Gardentec Classic / Kompakt – aktualizace vzpěr na skleníku

Důležité – aktualizace konstrukce profilů vzpěr u skleníku Gardentec Classic / Kompakt

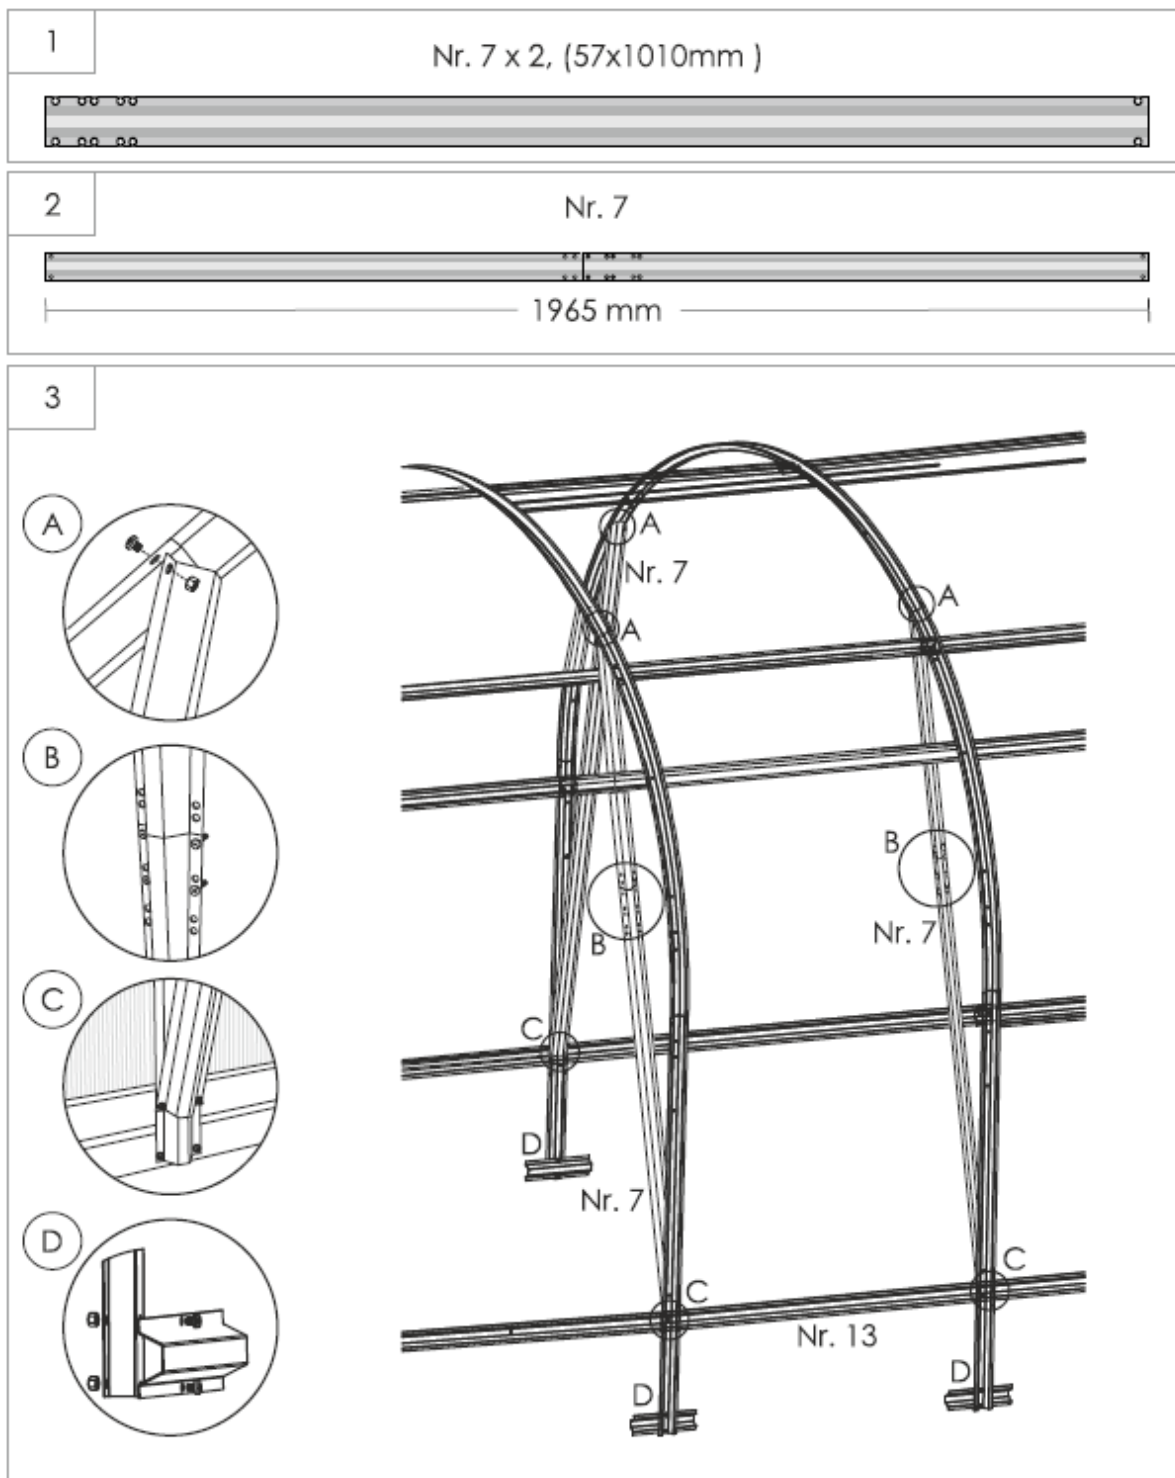
Spojení dvou profilů č. 7 k sobě pomocí 4 ks šroubů M5 jako na níže uvedeném obrázku

Kotvení profilů č.7 k základně skleníku

Kotvení profilů č.7 ke spoji oblouků skleníku
